COMMISSION ROYALE DES MONUMENTS ET DES SITES  
KONINKLIJKE COMMISSIE VOOR MONUMENTEN EN LANDSCHAPPEN

Objet : BRUXELLES. Rue du Rempart des Moines / Rue Notre-Dame du Sommeil / Rue du Grand Serment / Rue du Houblon / Square Brel.

Demande de permis d'urbanisme portant sur la reconfiguration du site du « Rempart des Moines » : démolition des bâtiments existants, création d'un complexe de logements et d'équipements collectifs avec jardins collectifs et espaces de stationnement ; aménagement d'une nouvelle place et d'une nouvelle ruelle piétonne publiques.

**Avis de la CRMS**

Implantation existante et projetée. A droite, plan paysager (extraits du dossier)

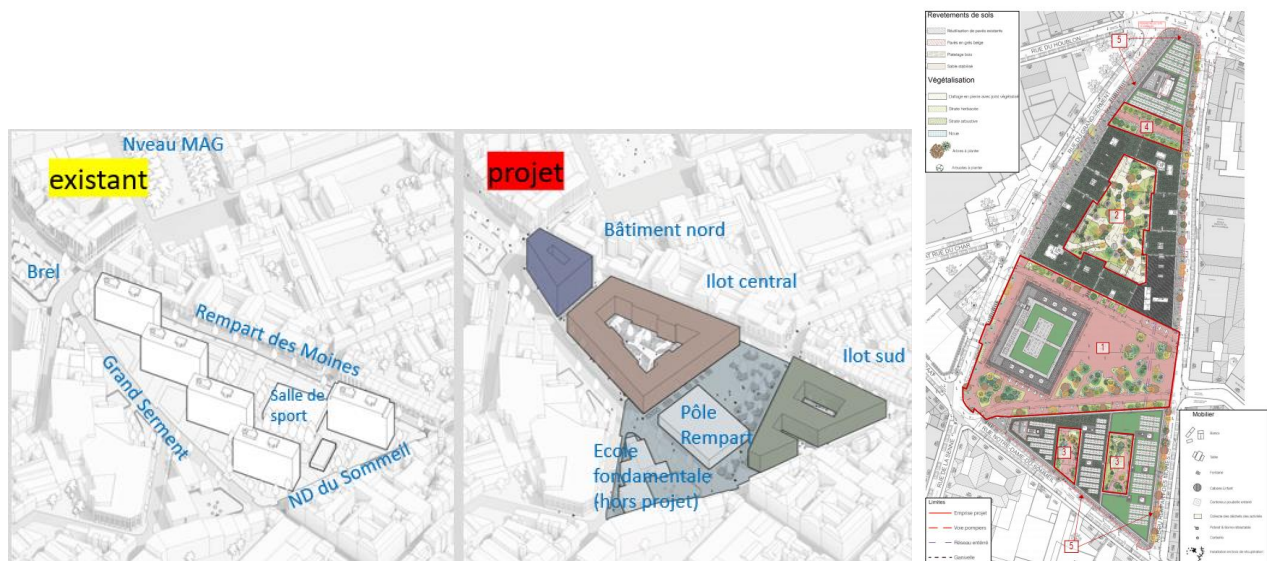
A l'heure du réchauffement climatique et du plan canopée de la Ville de Bruxelles dont les objectifs sont de pérenniser le patrimoine arboré et augmenter la canopée de la ville, le projet prévoit l'abattage de 67 arbres dont 5 *Ulmus Glabra* repris à l'inventaire du patrimoine naturel de la Région. La CRMS s'en étonne et ne peut souscrire à un plan d'implantation qui fasse table rase du végétal présent sur le site. D'autant plus que le rapport phytosanitaire confirme qu'ils sont en bon état sanitaire et exceptionnels de par la rareté de l'espèce et les dimensions qu'ils présentent (hauteur de 14m et diamètre de couronne de 9m). Leur surface foliaire de par leur dimension exceptionnelle ne pourra être égalée par de nouvelles plantations avant de nombreuses années. Ils participent activement à rafraîchir l'air urbain.

**La Commission demande de revoir l'implantation des constructions et l'organisation des espaces publics de façon à conserver un maximum de sujets existants. L'intégration, en particulier, des cinq ormes protégés au sein de l'îlot central s'avère un potentiel pour le site.**

De gauche à droite : bâtiment nord, îlot central, pôle Rempart et îlot sud (extraits du dossier)

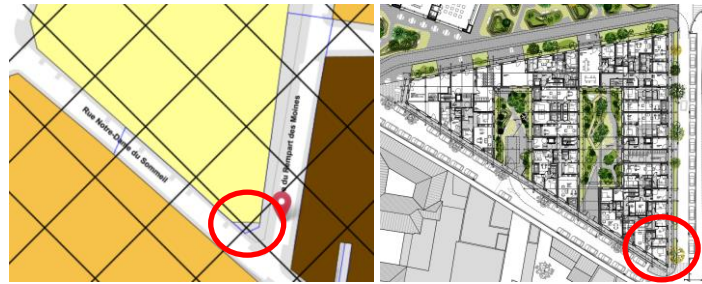
Les gabarits des immeubles de logements sont globalement beaucoup plus élevés que ceux des bâtiments situés en vis-à-vis (R+1+T au Rempart des Moines et R+2+T rue Notre-Dame du Sommeil). Ces sauts d'échelles sont motivés par la libération du sol pour la création d'espaces publics, en particulier la nouvelle place, tout en rencontrant les m<sup>2</sup> requis par le programme. Concernant le bâtiment nord, le gabarit monte à R+9 ce qui le distingue nettement de ceux des bâtiments du square J. Brel. La motivation avancée est celle de créer un « immeuble signal ». **La CRMS estime qu'un gabarit R+9 n'a pas lieu d'être en raison de la rupture d'échelle ainsi créée à cet endroit du quartier, tant pour l'impact sur les vues vers et depuis les édifices protégés à proximité (rue du Houblon et Nouveau Marché aux Grains) que pour les immeubles riverains et leurs occupants. Le gabarit devrait être ramené à R+5, équivalent aux gabarits des autres immeubles de logements du projet. En outre, vu l'occupation d'angle, la CRMS estime que des fonctions publiques ou d'équipements devraient occuper les premiers niveaux. Or ce n'est ici pas le cas. Le rez-de-chaussée est occupé par un logement, y compris avec chambre et salon orientés vers le square J. Brel, ce qui ne correspond pas au bon aménagement des lieux à cet endroit.**

**S'agissant de la question du « signal » ou du choix de distinguer chaque immeuble par une teinte différente, la CRMS n'y est pas favorable. Le quartier, particulièrement dense et aux typologies déjà fort variées, nécessite au contraire des interventions douces, harmonieuses et apaisées.**
